IZMJENE I DOPUNE PROSTORNOG PLANA GRADA ZAGREBA 2025.

Obrazloženje Plana

OBRAZLOŽENJE PLANA – IZMJENE I DOPUNE 2025. GODINE

Izvadak iz kartografskog prikaza 3. Uvjeti korištenja i zaštite prostora 3.A. Uvjeti korištenja – Zadvorsko
Izmjene i dopune PPGZ-a 2017. (lijevo) **Izmjene i dopune PPGZ-a 2025. (desno)**

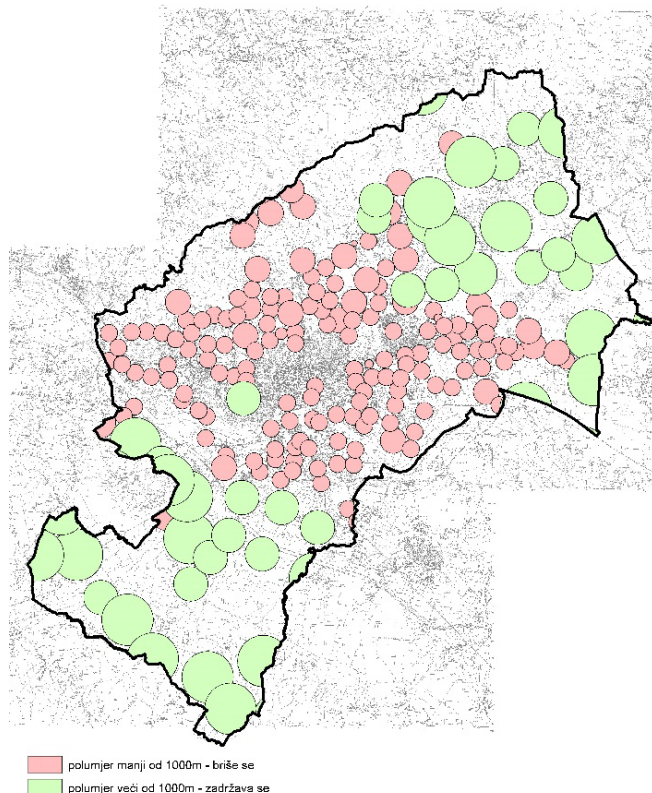
Temeljem zahtjeva Gradskog zavoda za zaštitu spomenika kulture i prirode planski znak civilne građevine za nepokretno kulturno dobro za zgradu stare škole Lučko, Puškarićeva ulica 39, k.č. 4567 k.o. Lučko ucrtana je u grafiku Plana, a uklonjen je planski znak etnološke građevine tradicijski objekt Dobrodol, Dobrodolski brijeg 33, k.č.1715/7 k.o. Đurđekovec i etnološke građevine- drvene tradicijske kuće na k.č. 1030/1 k.o. Odranski Obrež. Korigirani su karte Zagreb zapad, Zadvorsko i Zagreb istok na kartografskom prikazu **3. Uvjeti korištenja i zaštite prostora 3.A. Uvjeti korištenja**:

Izvadak iz kartografskog prikaza 1. Korištenje i namjena prostora 1.B. Promet, pošta i elektroničke komunikacije – karta Zagreb zapad

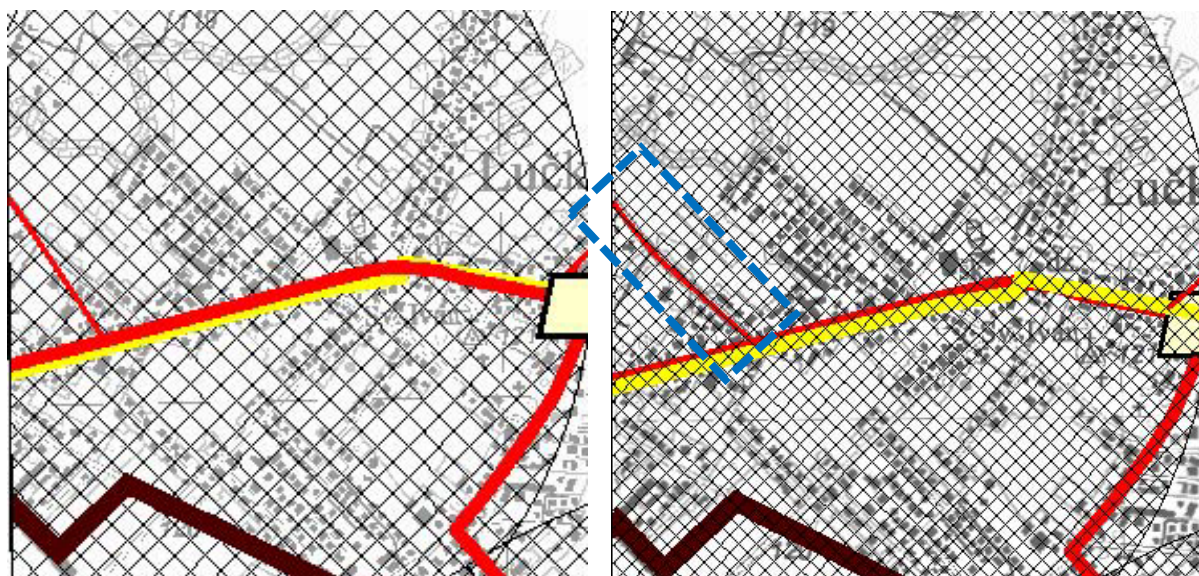
Ovim Izmjenama i dopunama Plana bilo je potrebno načelno uskladiti dio trase Ježdovečke ulice sa stvarnim stanjem na terenu odnosno kartografske prikaze u mjerilu 1:25000 uskladiti s podatkom iz kartografskog prikaza građevinskih područja naselja (karta Velika Gorica br. 1). Korigirana je trasa južnog dijela Ježdovečke ulice na spoju s Puškarićevom ulicom na sljedećim kartografskim prikazima:

Izvadak iz kartografskog prikaza 1. Korištenje i namjena prostora 1.A. Površine za razvoj i uređenje – karta Rakov potok /

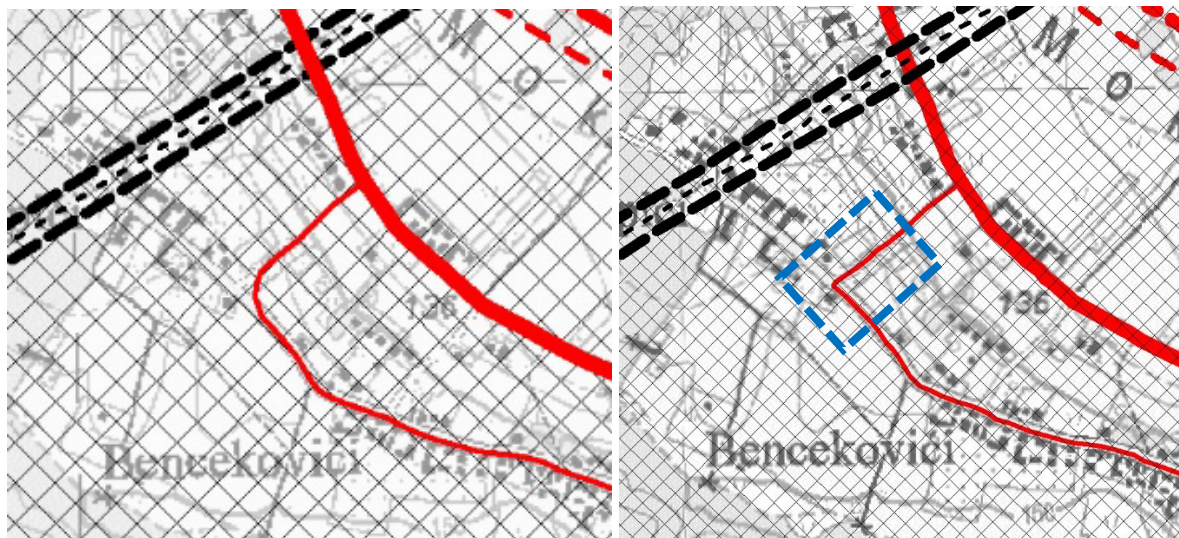
Ovim Izmjenama i dopunama Plana bilo je potrebno uskladiti dio trase ulice Pipići na kartografskom prikazu u mjerilu 1:25.000 prema točnom podatku iz kartografskog prikaza građevinskih područja naselja u mjerilu 1:5.000. Korigirana je trasa jugozapadnog dijela te ulice na spoju sa Slemenskom cestom na sljedećim kartografskim prikazima:
